導淮工程計畫附編

導淮工程計畫附編目錄

## II. 工務處施工計畫審查報告

## XI. 關於導淮討論會會員提出諸問題之研究

FIG 30

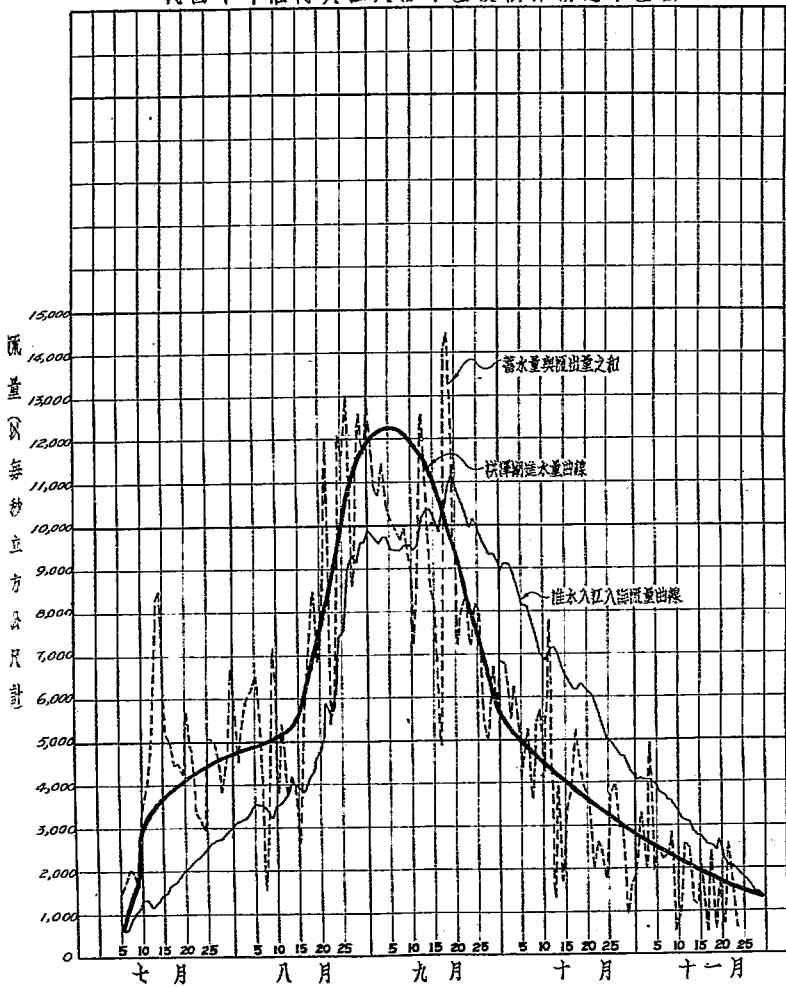
(B) 將民十淮河入江入海之水量設法逐日求出，繪成曲線如第三十圖細實線所示。更就進水量與出水量曲線之性質及逐日儲蓄於高寶洪澤諸湖之水量繪成洪澤湖進水量曲線如第三十圖粗實線所示。即理論上淮河民十之洪水峯也。此項洪水峯與技術報告第四圖所示者所用以推求之方法不同，資料之性質亦各異，自難冀其盡相符合。然就洪水量之數量言，此項洪水峯僅較技術報告第四圖所示者，增多百分之二，亦可見所擬者並無大誤。

FIG. 31

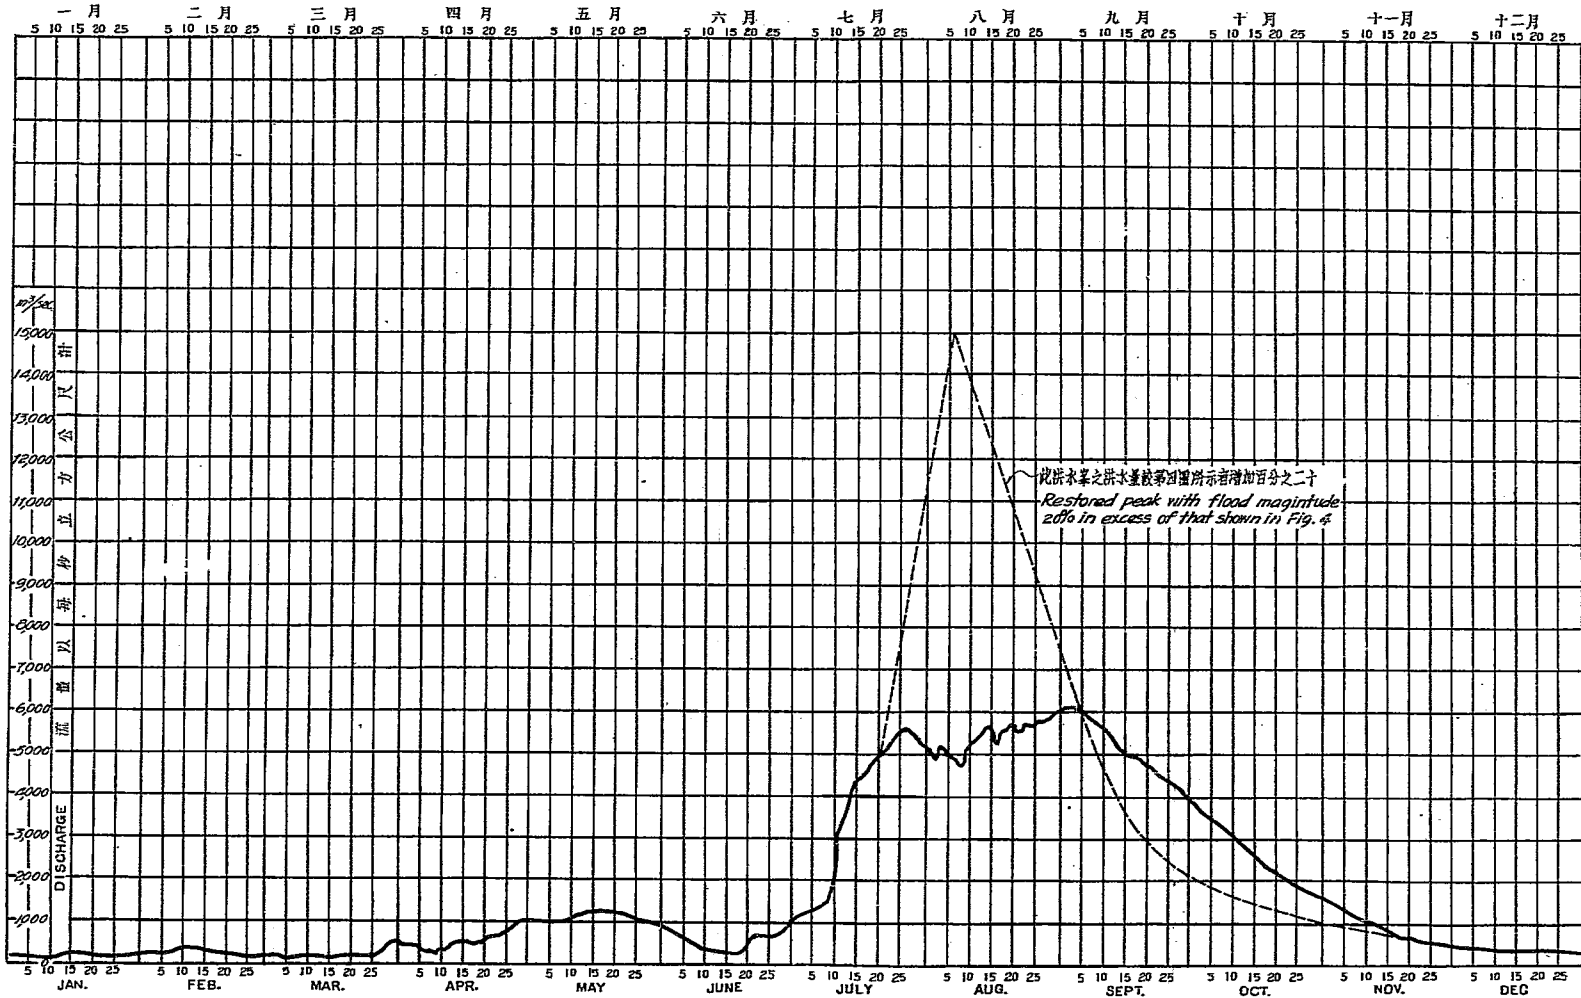
若作為導淮計劃之根據已覺安全。今為容納討論會之慎重意見計將洪水峯增加，則至多亦不能增至百分之二十以上。茲將洪水量增加百分之二十之洪水峯圖繪如第三十一圖。若以此圖為根據則僅備入江之水道時，洪澤湖水位將高達 16.86 公尺。較前需加 0.76 公尺。為減輕洪澤湖担負計，必須另闢入海之路。入海水道之洩量，視洪澤湖最高水位之限制而定，水位愈欲其低，則入海之量必須愈增。其間關係，當如第三十二圖。

FIG.34

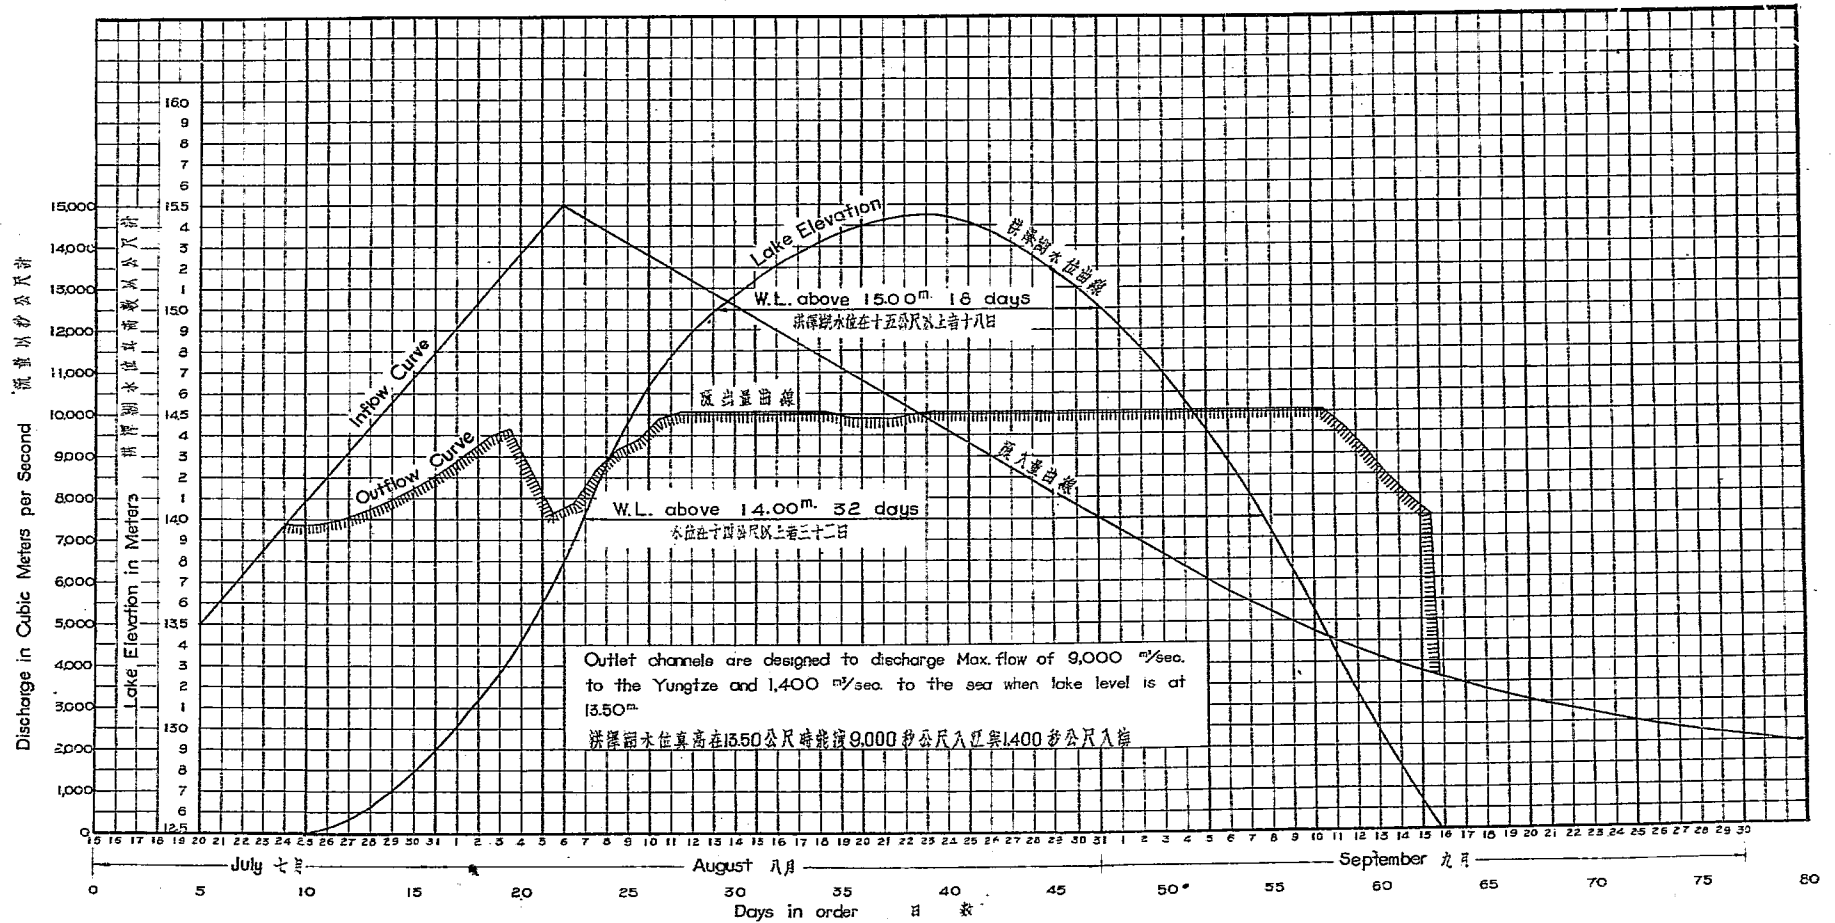
為限制洪澤湖水位在 16.00 公尺時，入海洩量應為  $800 \frac{m^3}{sec}$  較前增八倍，同時洪澤湖洪水期內水位漲落之狀態當如第三十三圖。為限制水位在 15.50 公尺，則入海洩量應為  $1,400 \frac{m^3}{sec}$  較前增二倍，同時洪澤湖洪水期內水位漲落之狀態當如第三十四圖。

FIG. 37

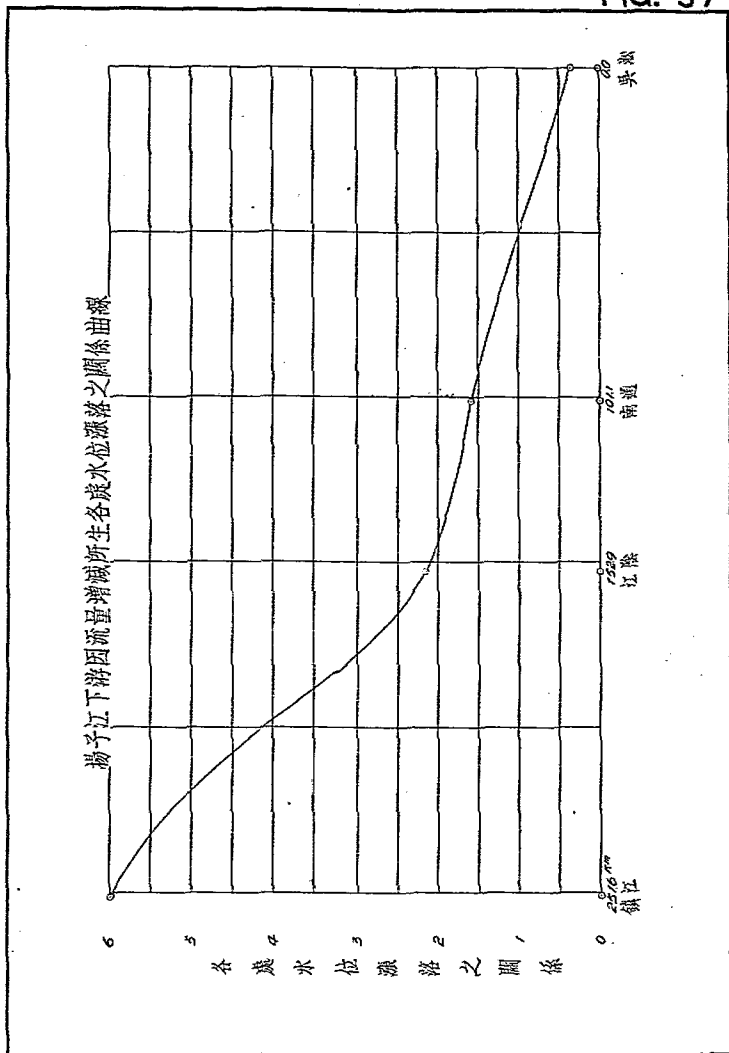
更就海關及濬浦局所記載之鎮江江陰南通吳淞等處水位表，研究其因流量變化發生之水位差，其結果繪於第三十七圖，於此圖可知江陰因流量增加升高之水位，約當鎮江水位高數值之百分之三十六，南通約百分之二十七，吳淞則僅百分之十一，此項結果與濬浦局所算得之結果頗相符合，更可證明長江下游水位所受淮河水量影響之微。

FIG. 38

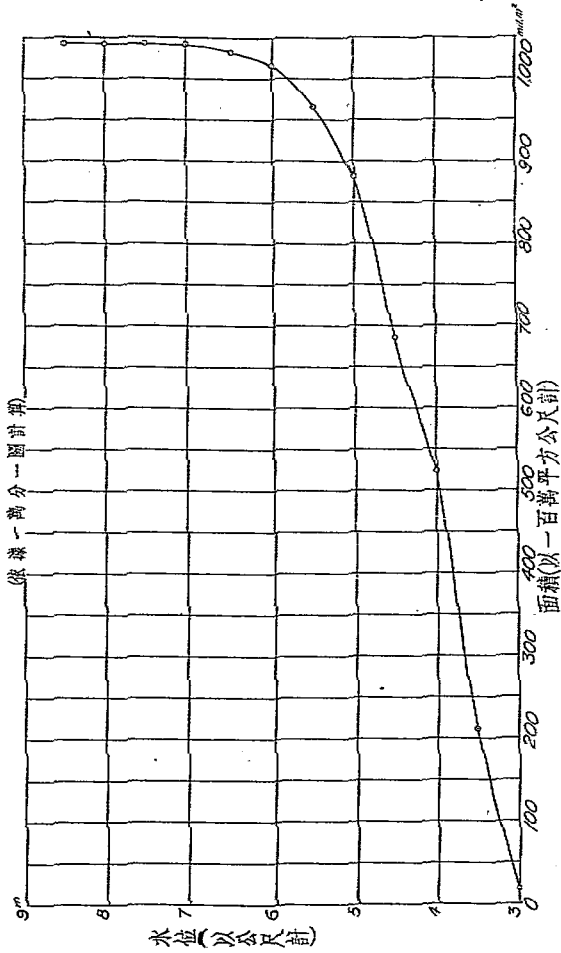
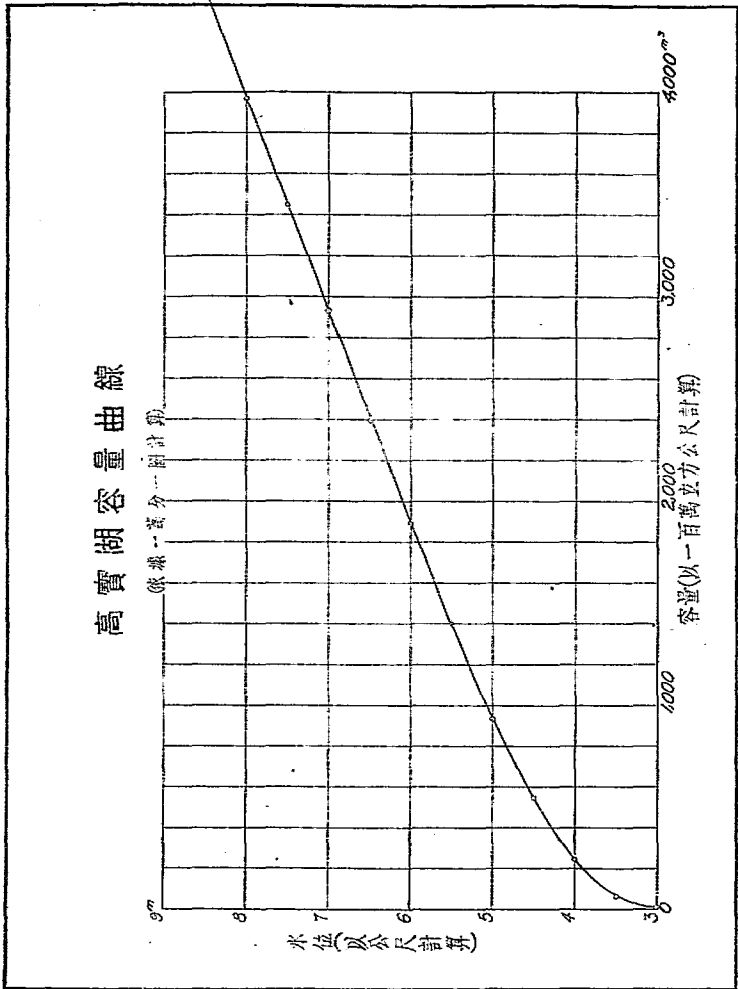
高寶湖四圍圩堤甚低，湖身能容之水量僅約 2500 兆立方公尺。以之蓄水，轉瞬即盈無裨實際。苟欲增加其蓄水量，則必須將圍堤加高，使與裏運河西堤同其高度，如是則最高蓄水位可至 7.5m，容量亦可稍增。關於高寶湖之面積及容量見第三十八及三十九兩圖。

綜上理由則江淮並漲最高峯同日相遇時導淮委員會原計劃尚非安全若江淮並漲最高峯相遇日相差數日則此項過慮即可免除矣查導淮委員會第三十八圖第三十九圖所示則知高寶湖不作外圍堤時之容水量為二五〇〇兆立方公尺又假定長江在最高水位時淮水入江量須減至五〇〇〇立方公尺（其意即假定現在推算水位之錯誤量為百分之二十）再從第二十五圖以比較則此種需要不超過三日以上易言之則高寶湖餘地之容量適足以應付此種特殊之情形也導淮委員會稱該餘地之容量轉瞬即滿而不知此轉瞬之猶預期間足以使江淮並漲兩高峯同日並遇之危險免除故技正建議在淮河入海道未關以前暫行保留高寶餘地以備萬一時蓄洪之用惟技正所主張者係仍照該會計劃在高寶湖區內築堤作成引河惟於堤上設閘於必要時開放並不贊成一般人士保留高寶湖如現狀之主

FIG. 40

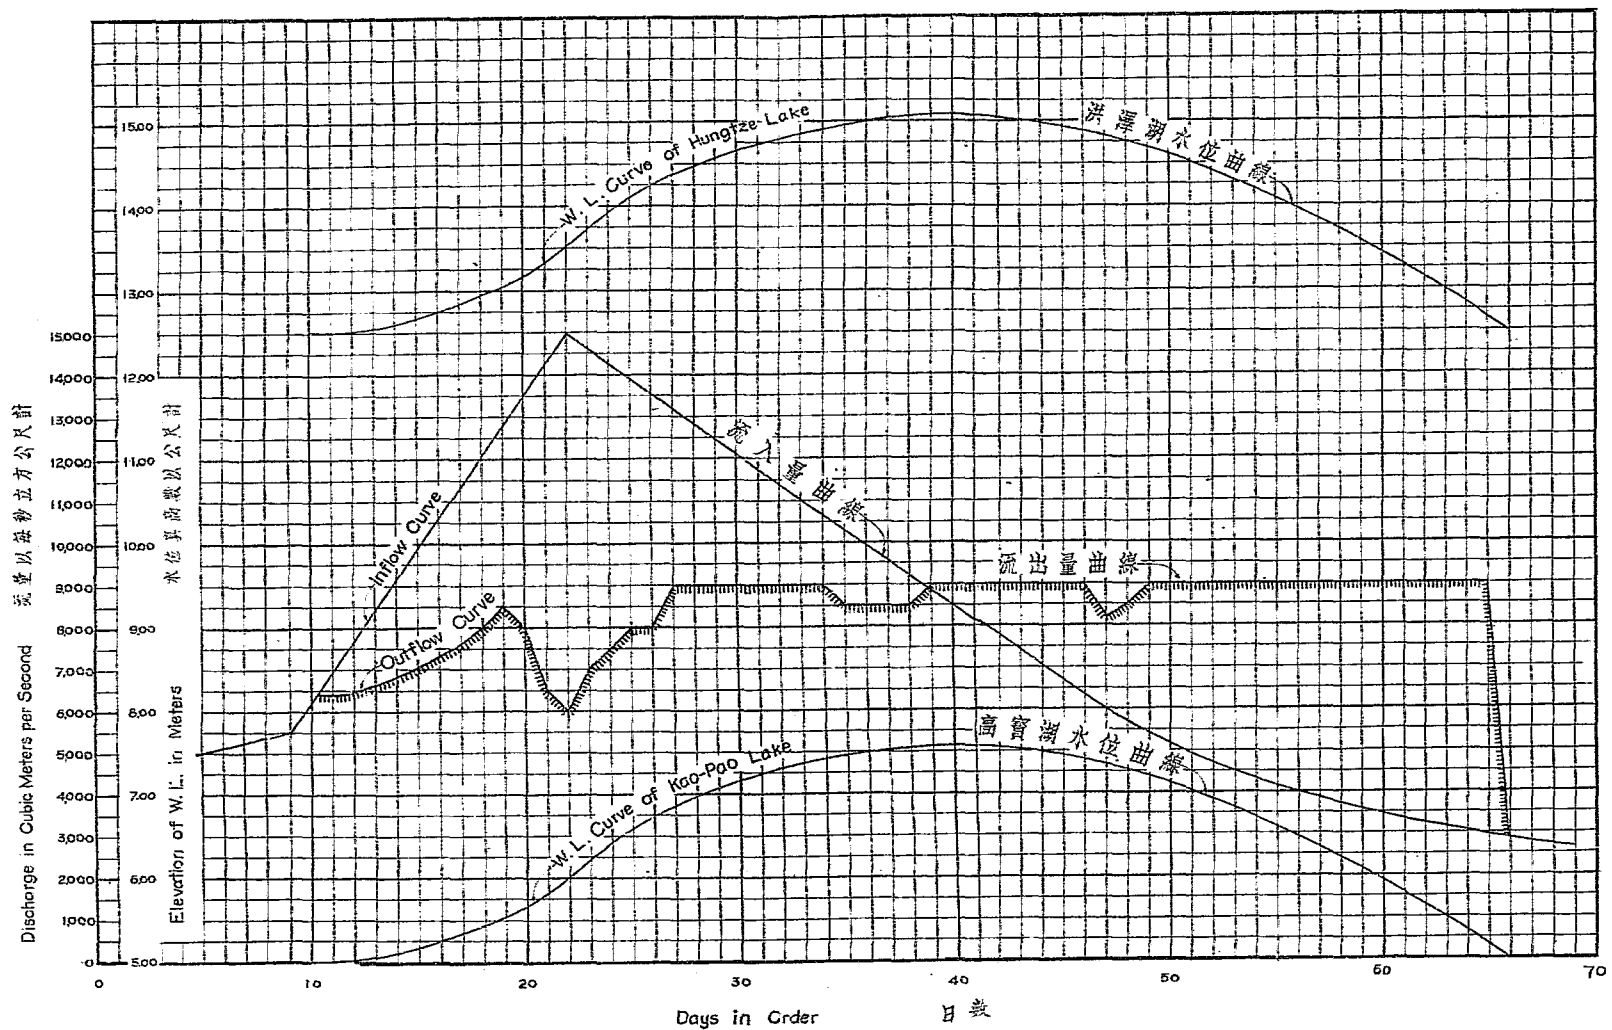
(A) 將三河及六閘以下歸江各河盡量開浚，使洪水期內洪澤湖與高寶湖之水位以同樣速率增減，其結果如第四十圖。洪澤湖水面最高將達 15.10m，比技術報告 7-a 圖減 1 公尺，即採用是法保留高寶湖後，可以減輕洪澤湖之担負為一公尺。

FIG. 41

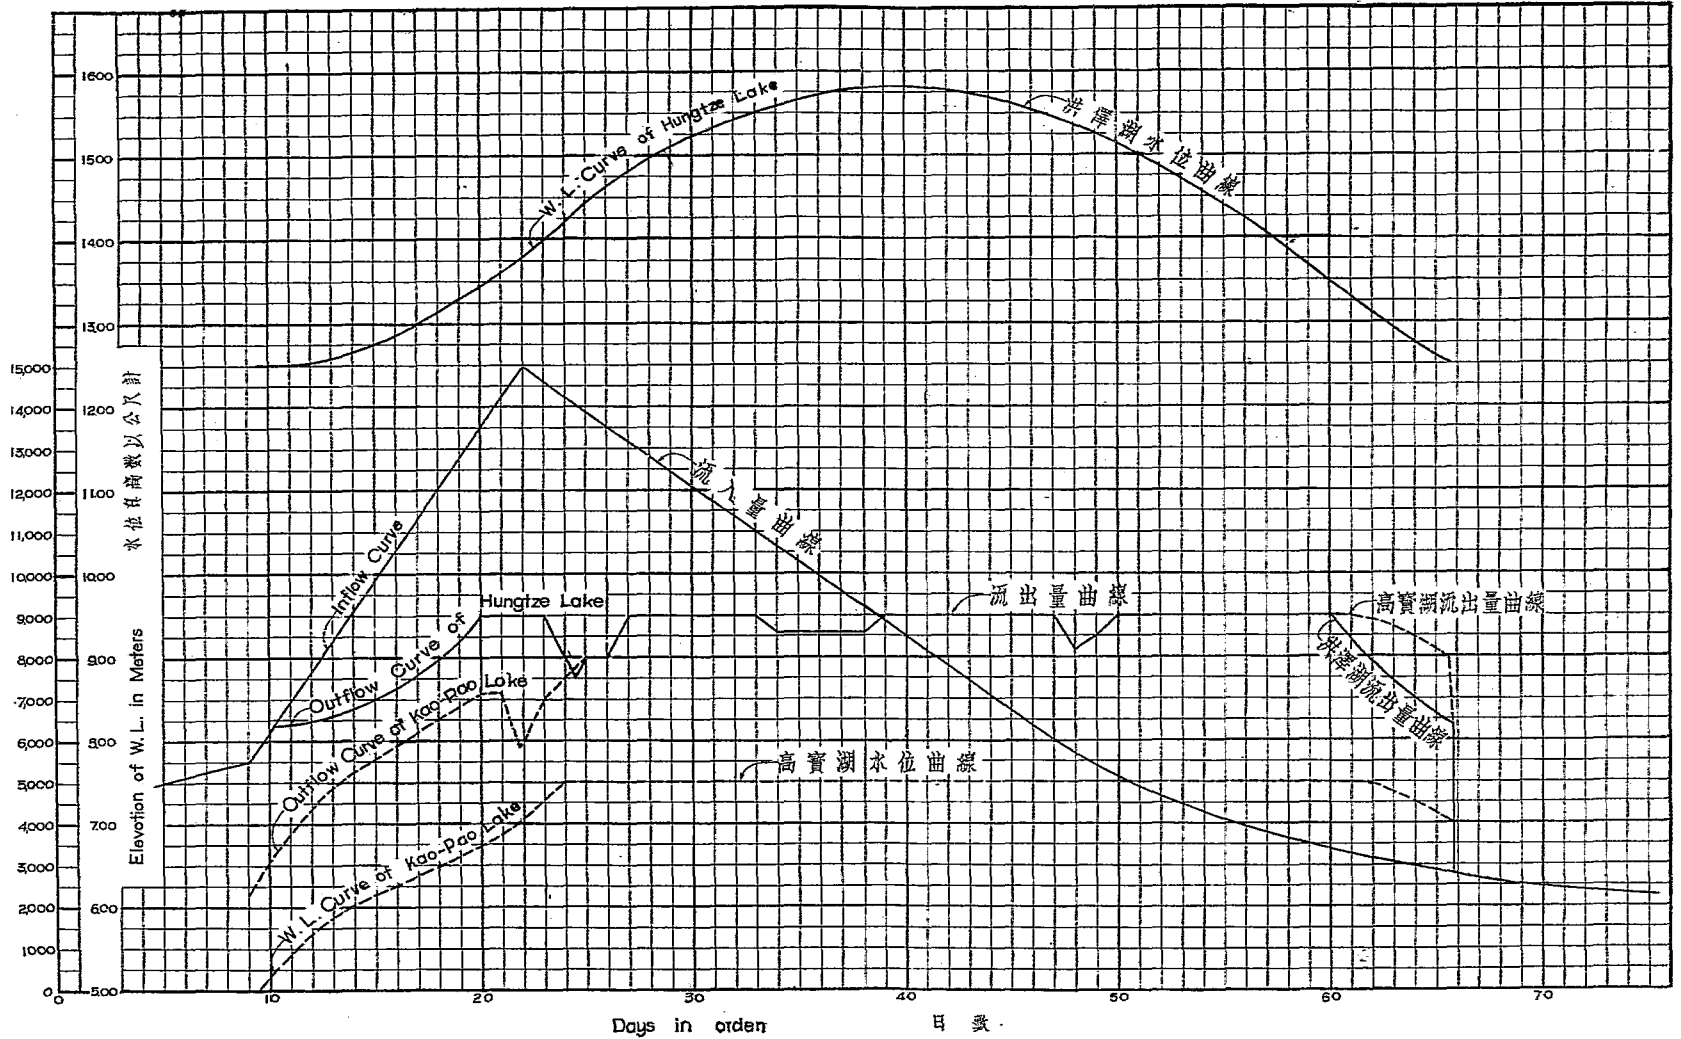
所定計劃開浚,不再增加其洩量,而於洪水期內,使洪澤湖與高寶湖湖面依同樣速率增減之,其結果如第四十一圖。洪澤湖最高水位將達  $15.73\text{m}$ , 即較技術報告 7-a 圖減  $0.37\text{m}$ 。其減輕洪澤湖之担負,為數至微,殊無保留高寶湖之必要。

FIG. 42

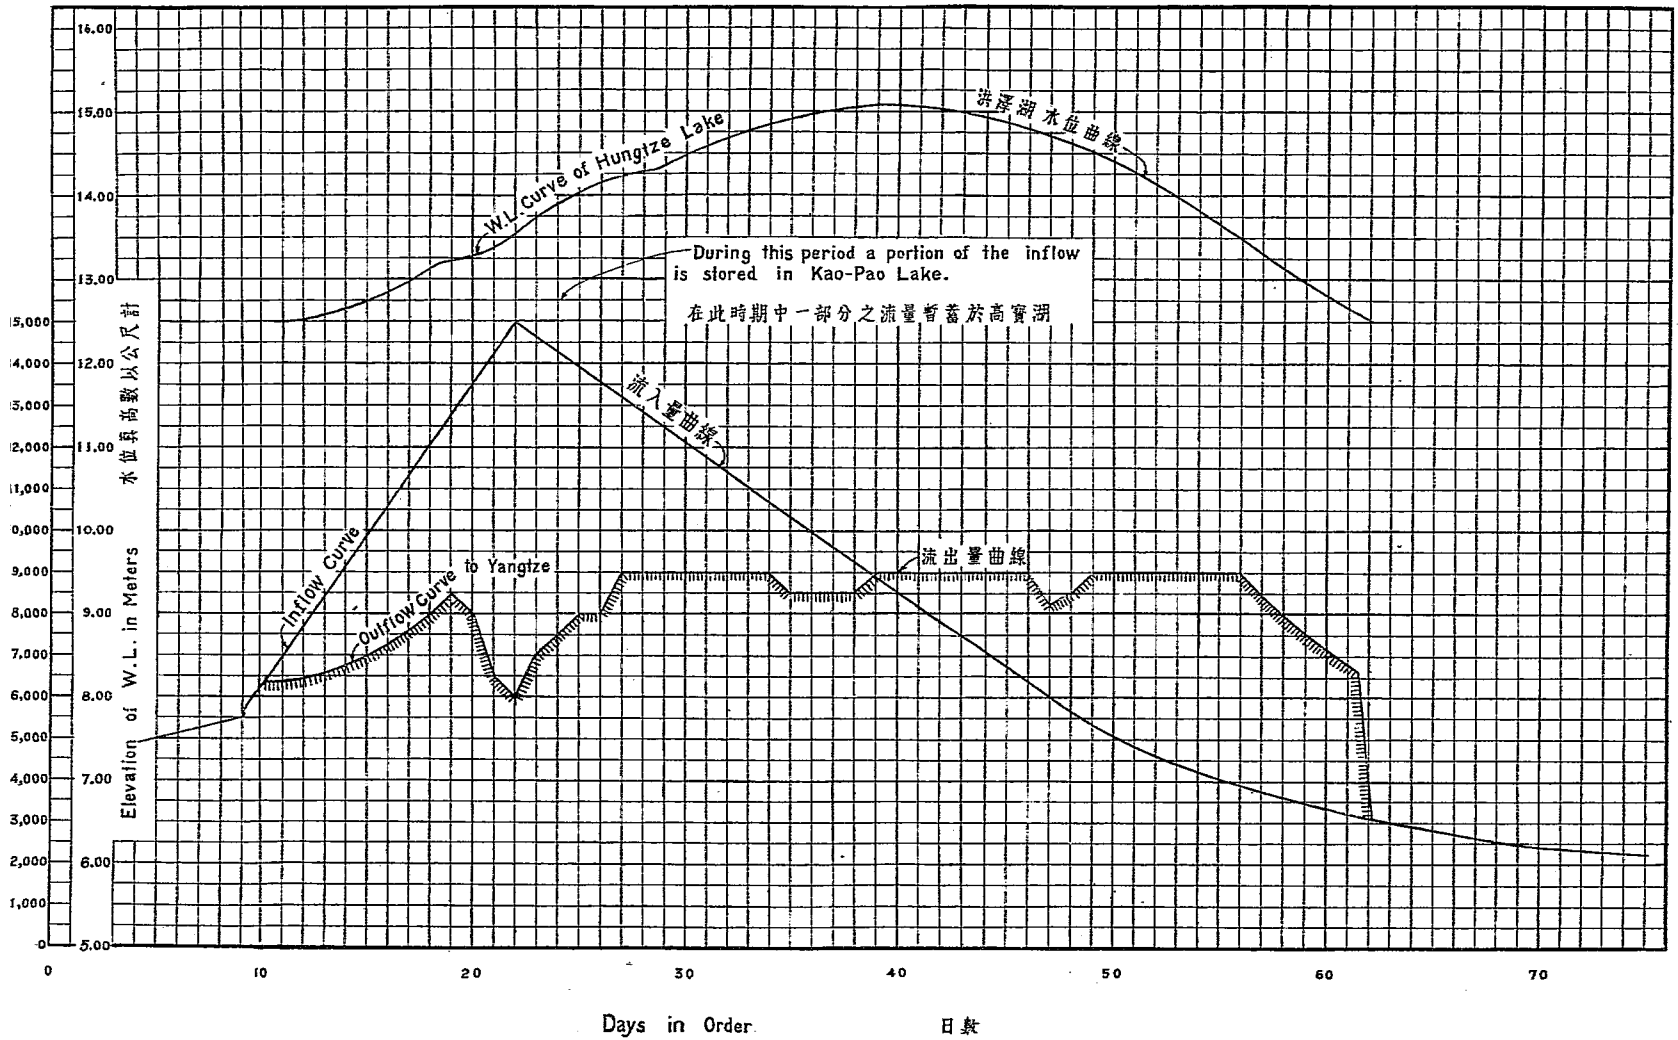
(C) 仍於高寶湖中建平行雙堤,導水入江,但於堤中設活動壩可以放水入高寶湖,依此方法推算洪澤湖水位將如第四十二圖,最高水位亦達  $15.10\text{m}$ , 較技術報告 7-a 圖減低一公尺。
